Analyse de la note de cadrage sur la révision de la méthode de calcul des facteurs d'émissions et du facteur de conversion en énergie primaire de l'électricité

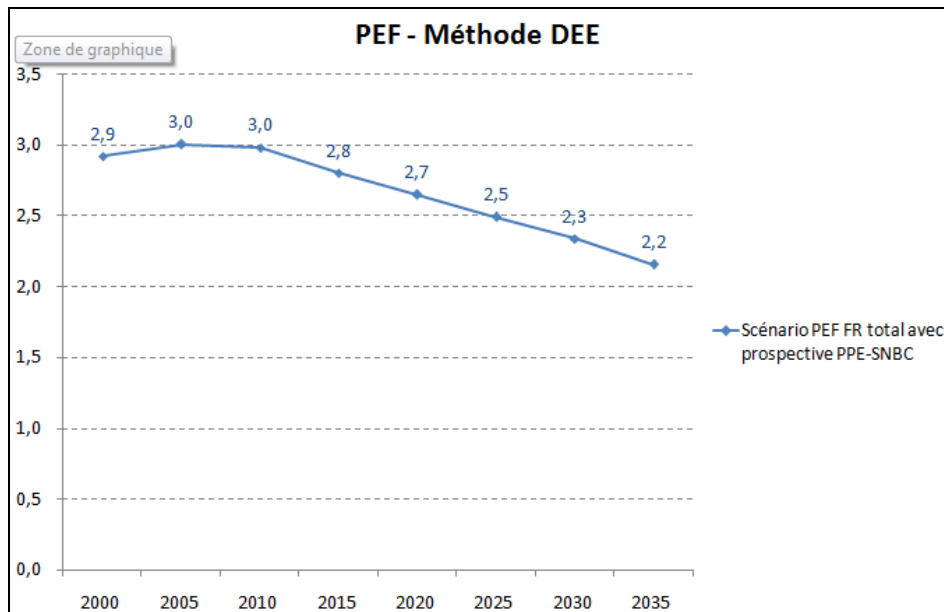
Mais pour trouver un consensus, il faut accepter de se reporter à la courbe fournie par la note de cadrage :

On constate que pour l'année 2018 ce coefficient vaut 2,74.

C'est cette valeur de 2,74 qu'il faut retenir, même si elle minore la réalité. C'est une question d'honnêteté intellectuelle, et au moins elle fera consensus même si elle est sous estimée.
